COMMISSARIAT A L'ENERGIE ATOMIQUE
INSTITUT DE PROTECTION ET DE SURETE NUCLEAIRE
DEPARTEMENT D'ANALYSE DE SURETE
SERVICES D'ANALYSE DE SURETE DES REACTEURS

RAPPORT SASR n° 46

ANALYSE DE L'INCIDENT SURVENU SUR LA TRANCHE 5
DU CENTRE DE PRODUCTION NUCLEAIRE DU BUGEY

LE 14 AVRIL 1984

DOMAINES DE FONCTIONNEMENT DES RESEAUX BASSE TENSION

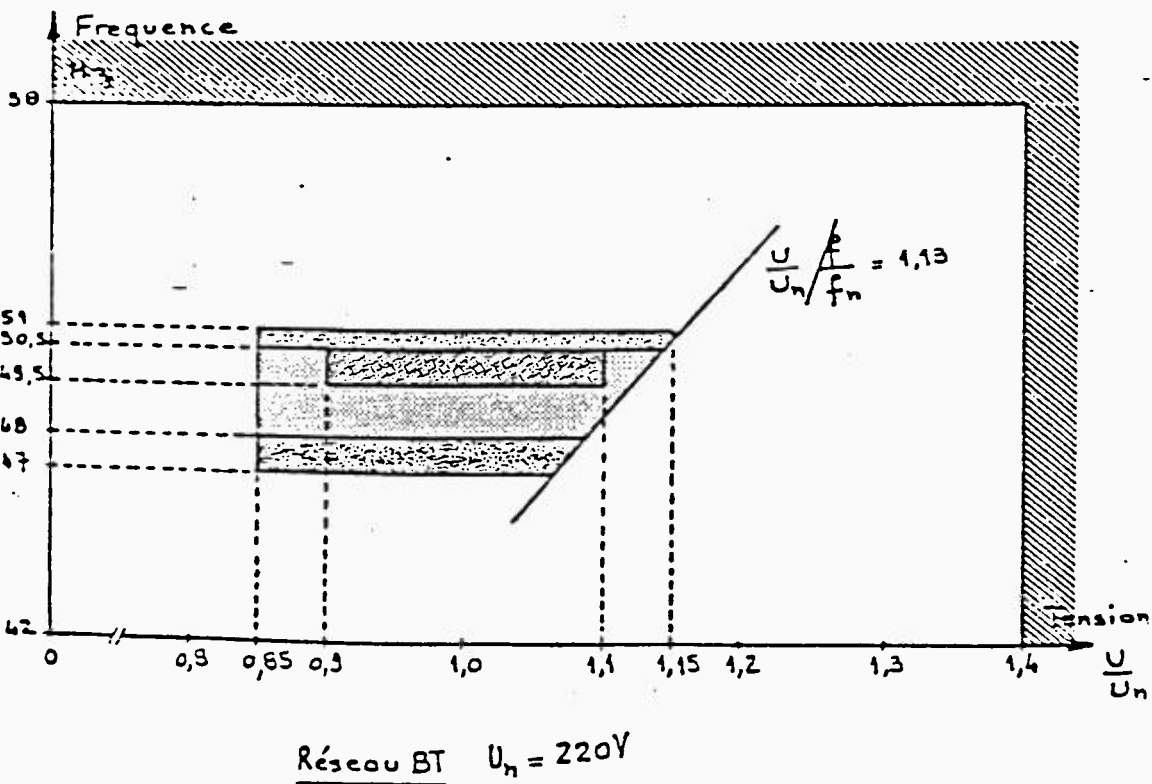
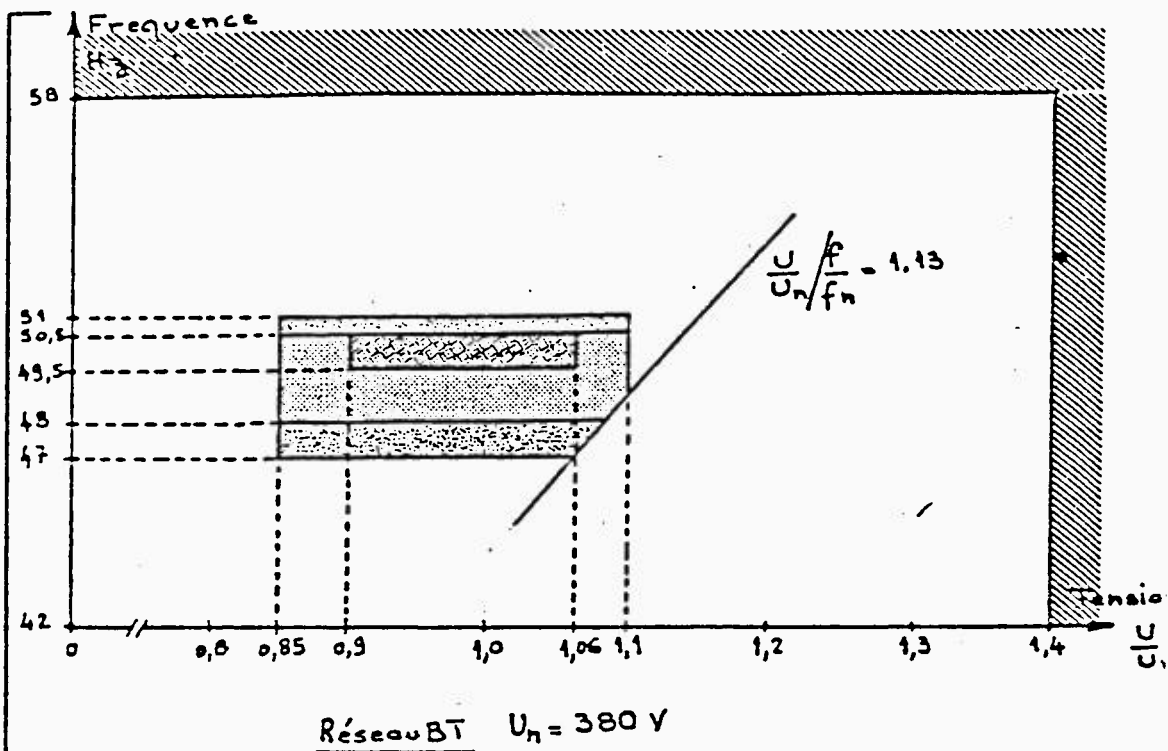
variation conjointe de la tension et de la fréquence du secteur selon une procédure à définir, de manière à explorer les domaines "normal et exceptionnel A et B" dans le plan fréquence tension correspondant aux conditions d'exploitation liées au réseau 220 volts (diagramme en annexe A.7 extrait de la fiche 121 rédigée par le SEPTEN).
